COMUNE DI
VIGONE

VARIANTE STRUTTURALE N. 1 AL PRGC

PROPOSTA TECNICA DI PROGETTO DEFINITIVO

RELAZIONE GEOLOGICA

Figura 11 - Proposta di modifica della fascia B. Rosso: vigente. Cerchi viola: limite B di naturalità proposto.

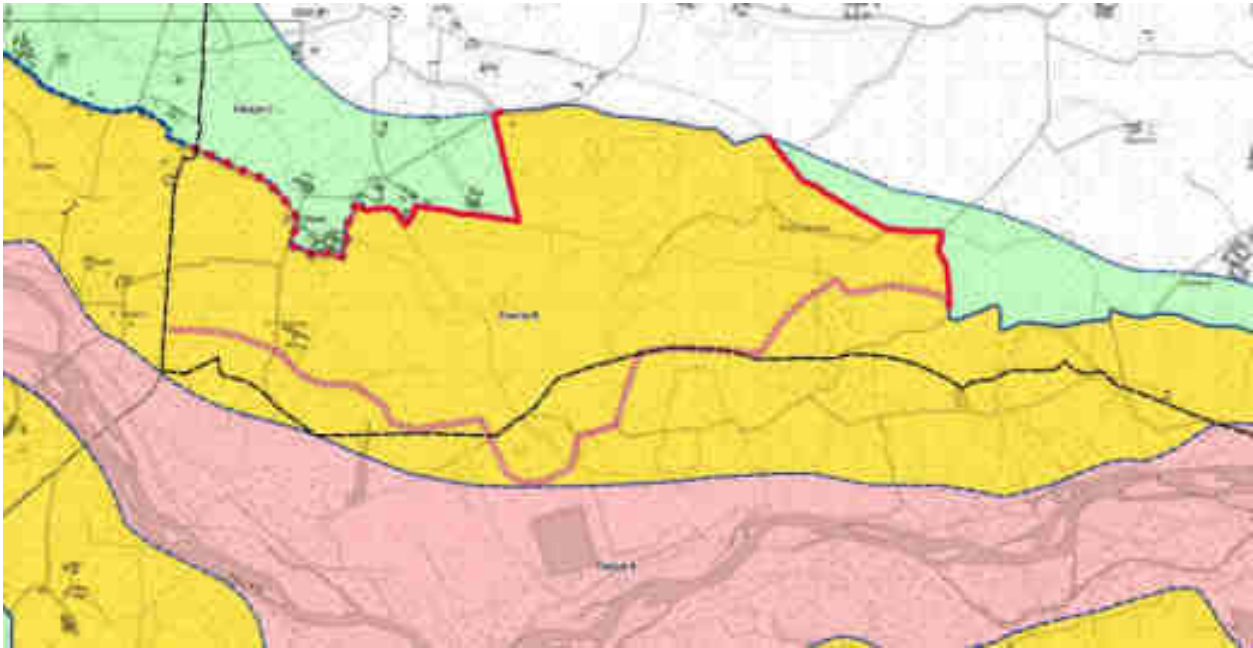
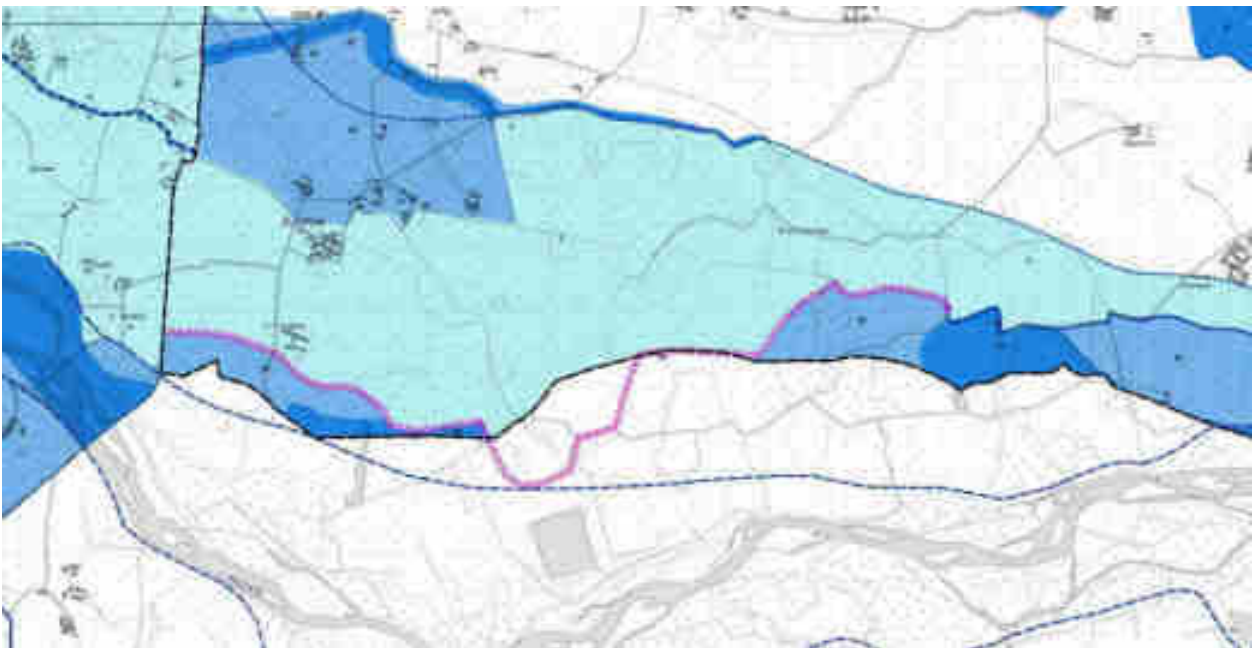
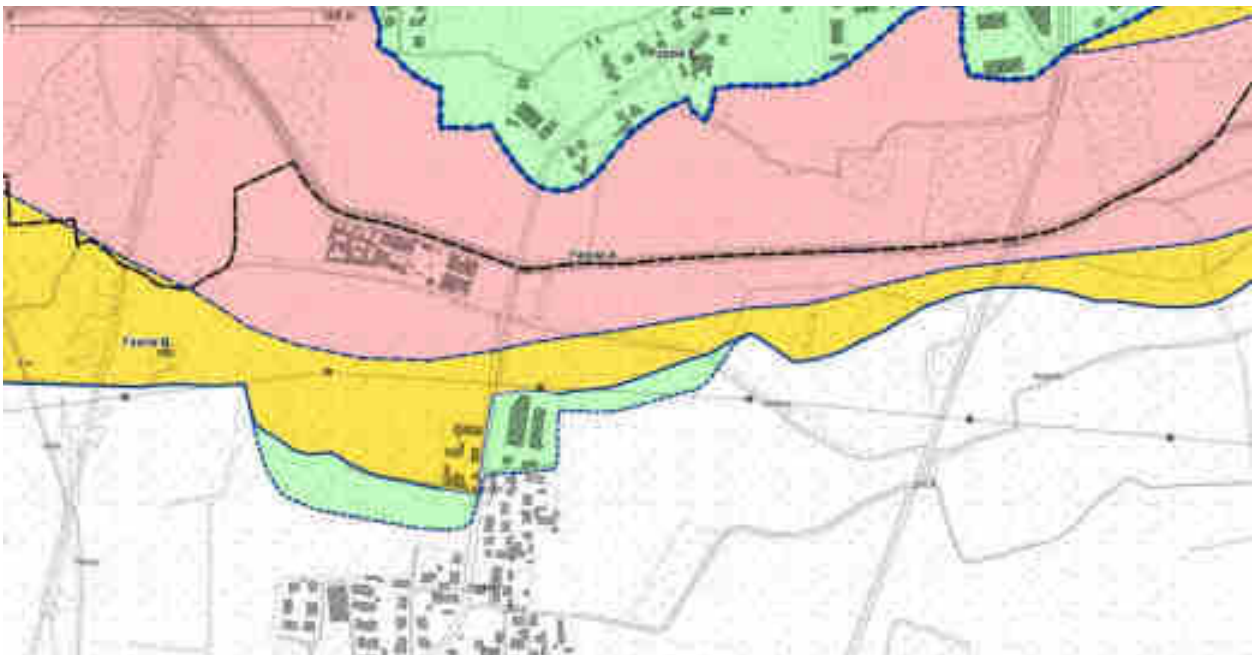
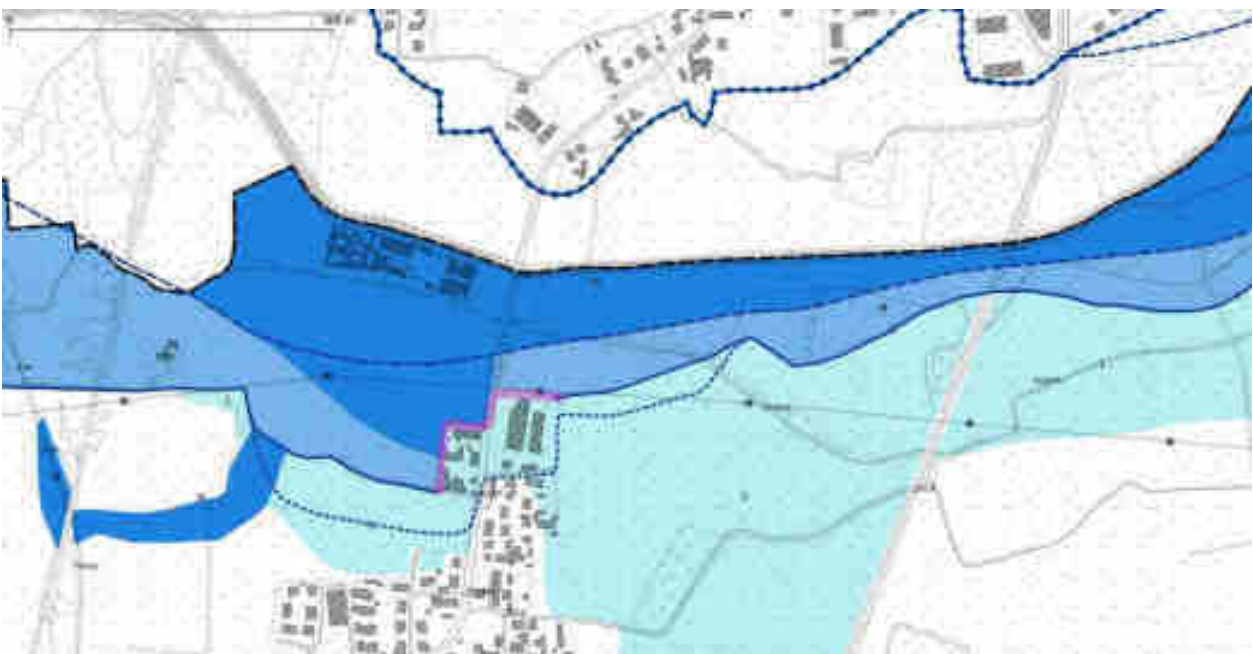
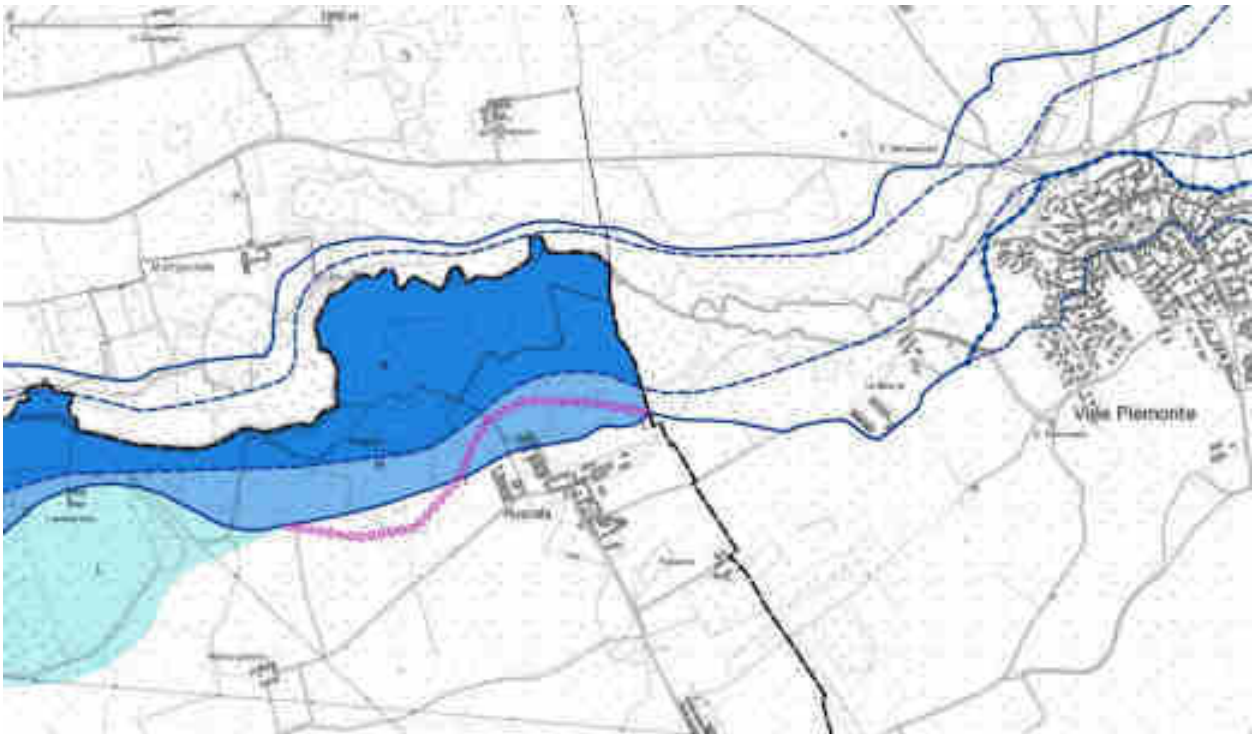
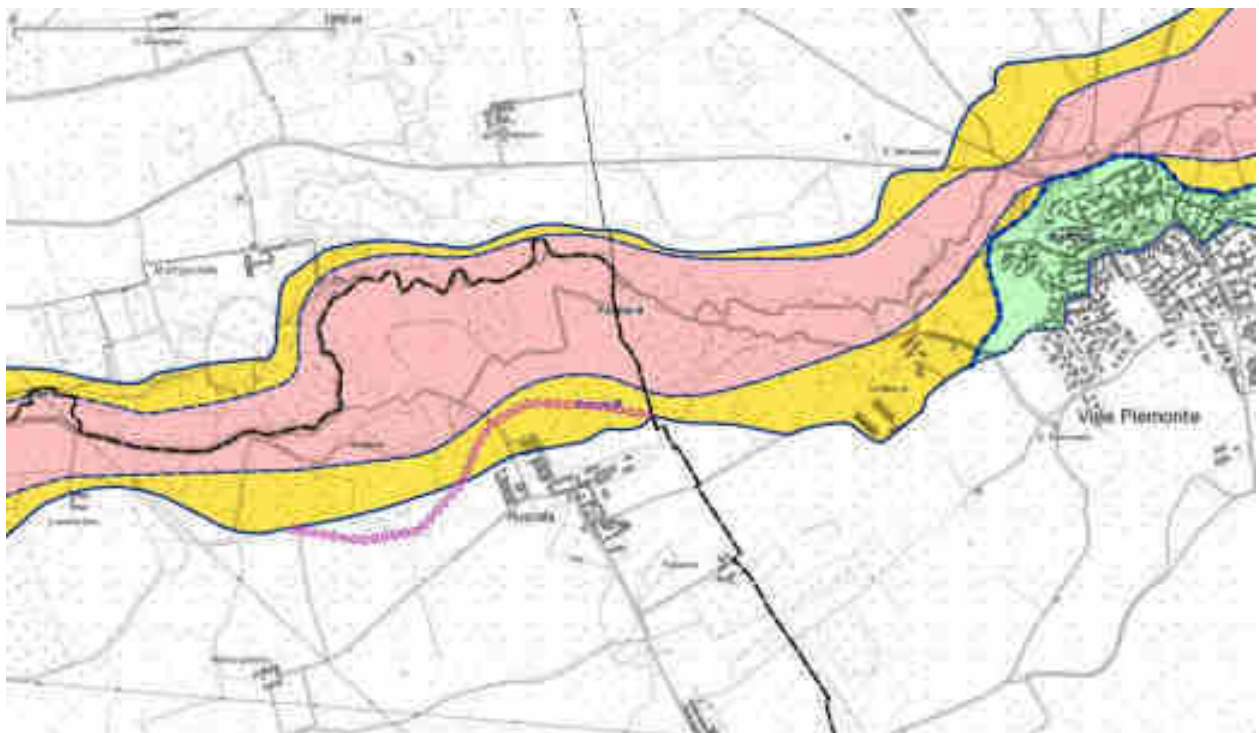
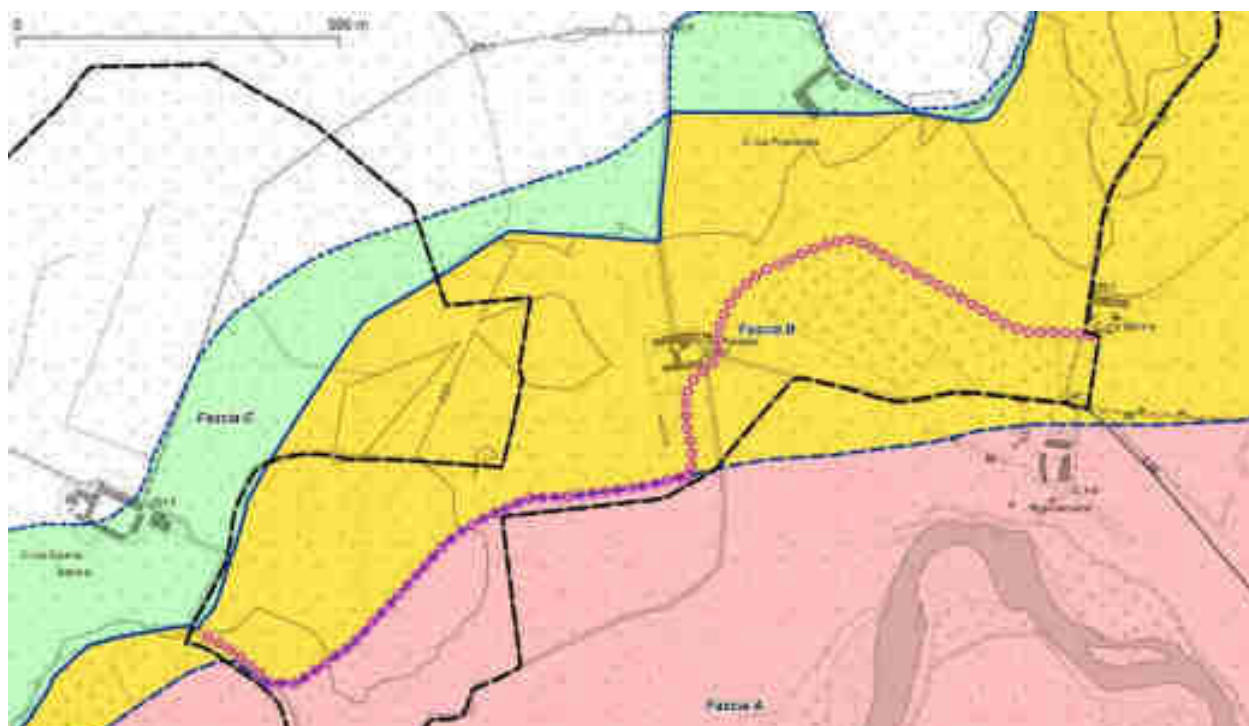
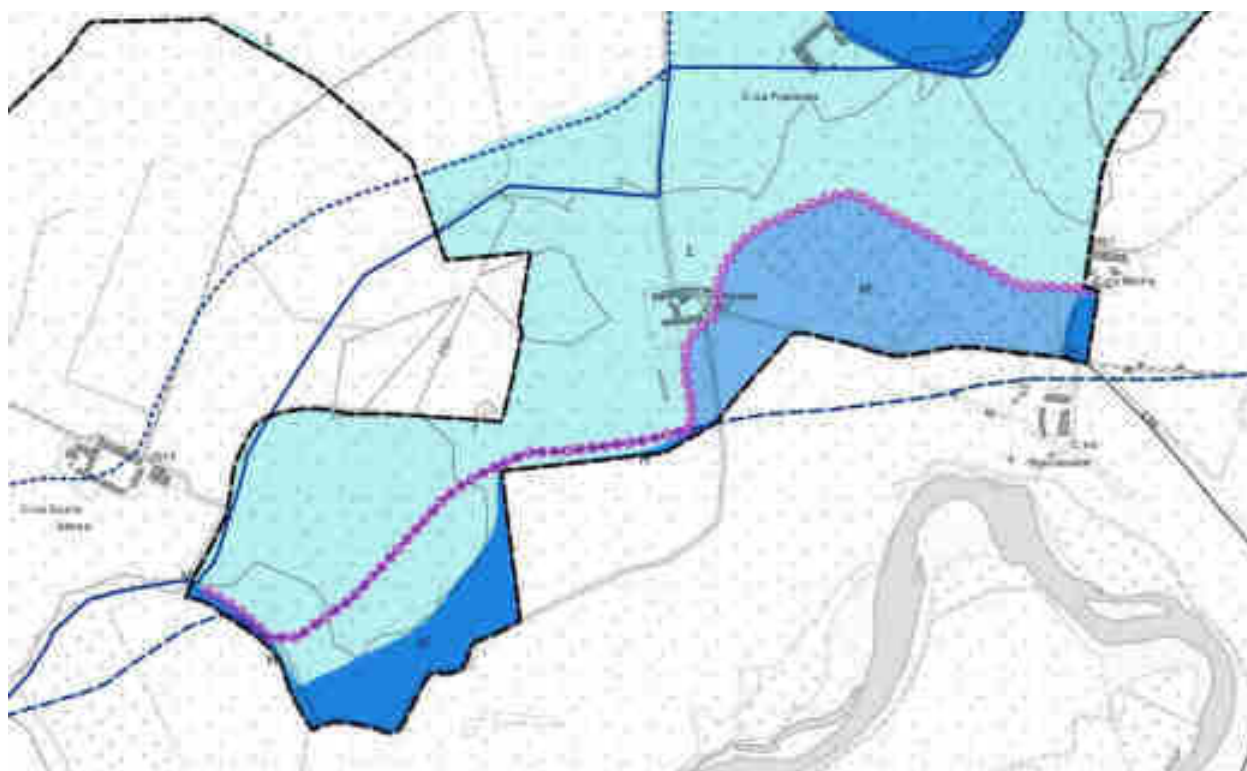
“6.1 per quanto riguarda le modifiche della fascia B proposte presso loc. Ruscala (Torrente Lemina) e loc. Teitotto (Torrente Pellice), “[...] si rileva che le medesime, non essendo congruenti con le aree di pericolosità della Direttiva 2007/60/CE vigenti, (scenario poco frequente) dovrebbero essere supportate da elementi fisici rilevabili alla scala di maggior dettaglio, non riscontrate nella documentazione, così come consentito dal Part. 27, comma 3 delle Norme di Attuazione del P.A.I.;

6.2 la proposta di modifica della fascia B presso loc. Zucchea (relativa al Torrente Pellice, e definite tenendo conto anche della dinamica del Torrente Chisone) “[...] non è accoglibile in quanto, se pur lo scenario poco frequente riportato nella Direttiva 2007/60/CE potrebbe consentire la sovrapposizione del limite di fascia B in naturalità allo scenario sopra citato, non verrebbe rispettato il principio di unitarietà di cui all'art. 27, comma 3 delle Norme di attuazione del PAI., in quanto ad oggi il P.A.I. individua un limite di progetto della fascia B in posizione più arretrata rispetto al corso d'acqua nonché più esteso rispetto all'estensione del territorio comunale. Pertanto tale modifica potrà solo essere oggetto di una variante alle fasce fluviali su tutta l'asta, di competenza della Regione di concerto con l'Autorità di Bacino”;

Tre delle quattro modifiche apportate alla fascia B da attuarsi ai sensi dell'art. 27 delle NTA del PAI e della Deliberazione della Giunta Regionale 30 luglio 2018, n. 25-7286 non sono state accolte. Si riporta il parere del Settore Difesa del Suolo della Regione Piemonte:
